O Departamento de engenharia e P&D informa que devido a alterações nos modelos KO15 D/DI e KO20 D/DI é necessário a atenção quanto a manutenção.

PROCESSO INICIAL: IN-006/16

ALTERAÇÃO DETALHADA

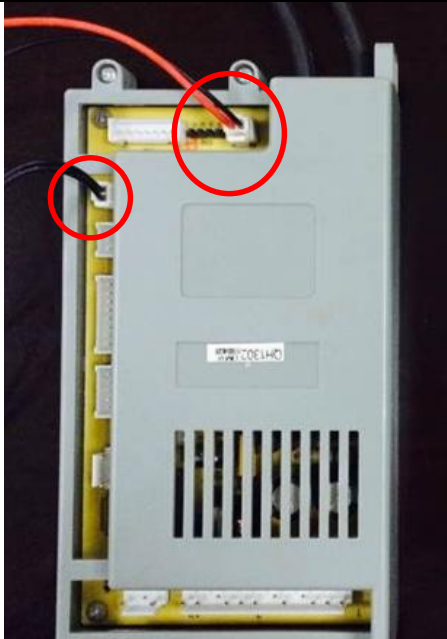
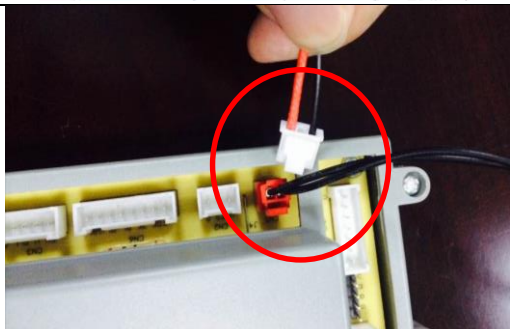
ATUAL	NOVO
Ionizador com 2 pinos Sensor branco	Ionizador com 3 pinos Sensor vermelho

A alteração da cor do conector do sensor de temperatura de saída não gera nenhum tipo de alteração para encaixe ou funcionamento do equipamento.

As peças novas serão compatíveis somente com os equipamentos posteriores ao processo IN-006/16. Para modelos anteriores, quando se fizer necessário a troca de uma das peças descrita acima será necessário a verificação de código e modelos compatíveis com modelo desejado. Utilize o portal técnico para procurar as peças desejadas.
